改善箇所説明図

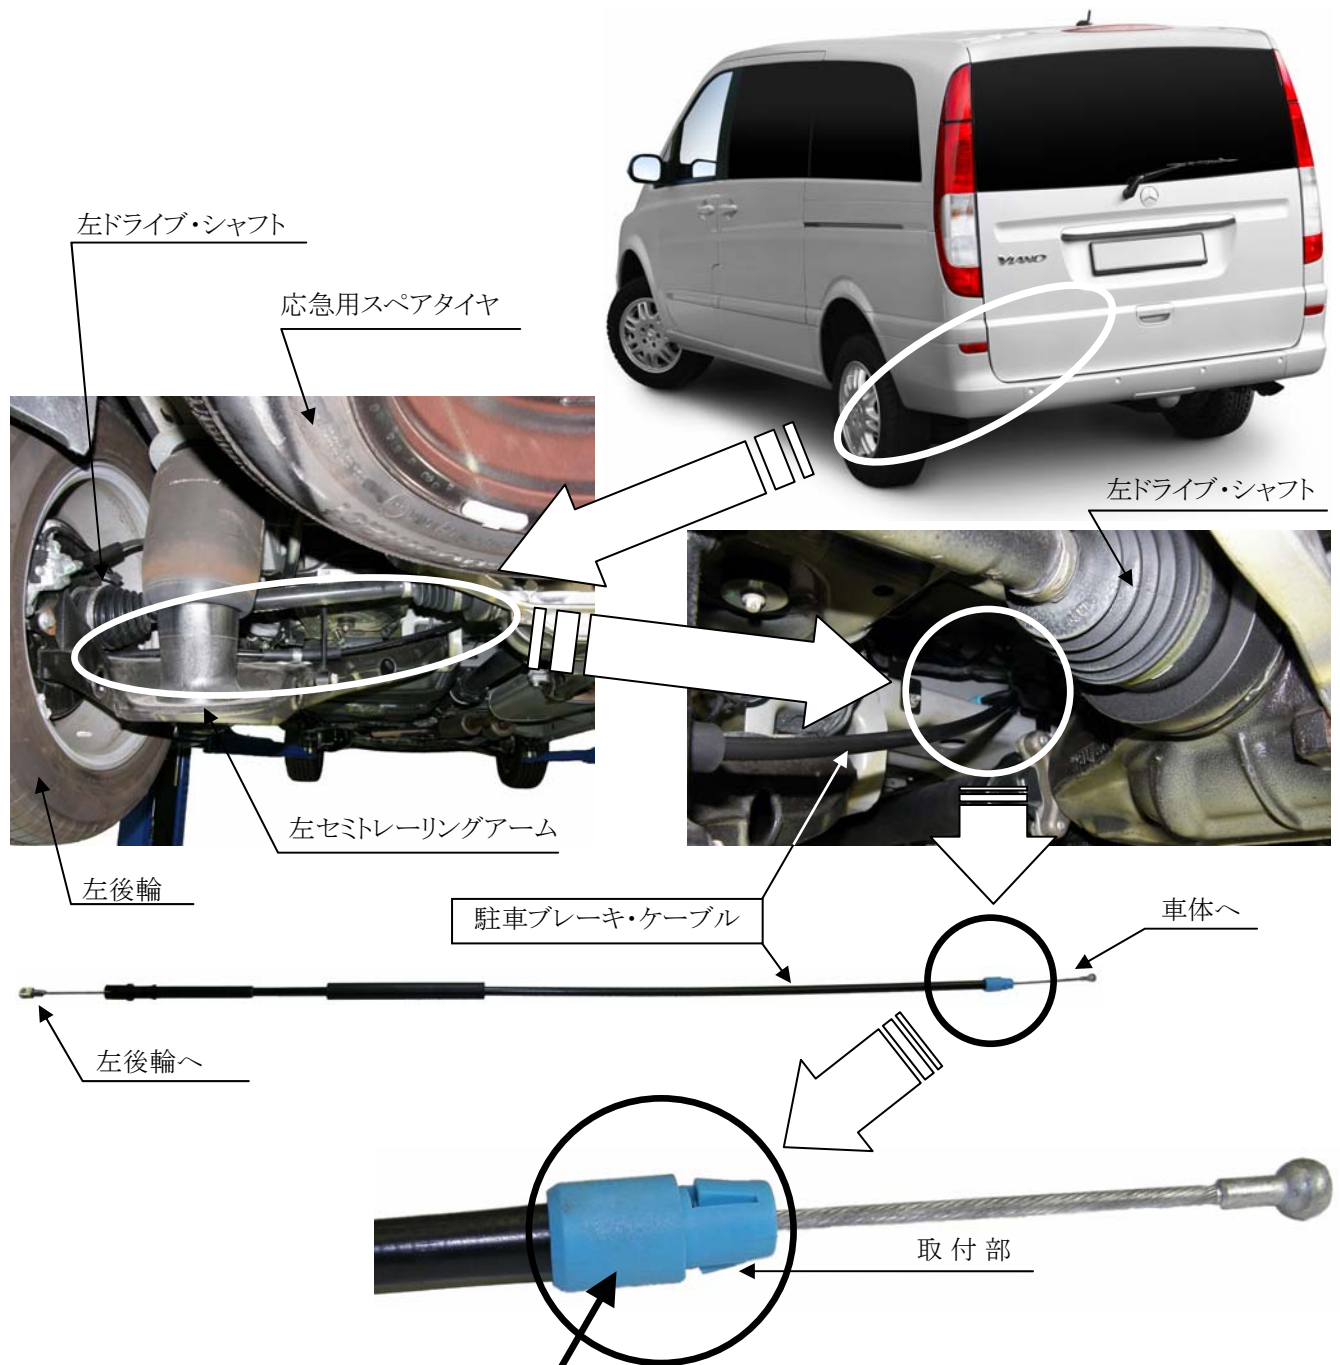
不具合発生箇所

左後輪用駐車ブレーキ・ケーブルの車体取付け固定具の材質が不適切なため、繰り返しの作動により当該固定具が破損するものがある。そのため、駐車ペダルの操作による力が後輪に伝わらず、駐車ブレーキが機能しなくなるおそれがある。

全車両、当該ブラケットを新品と交換する。

識別： 駐車ペダル取付ボルト頭部に黄色ペイントを塗布する。
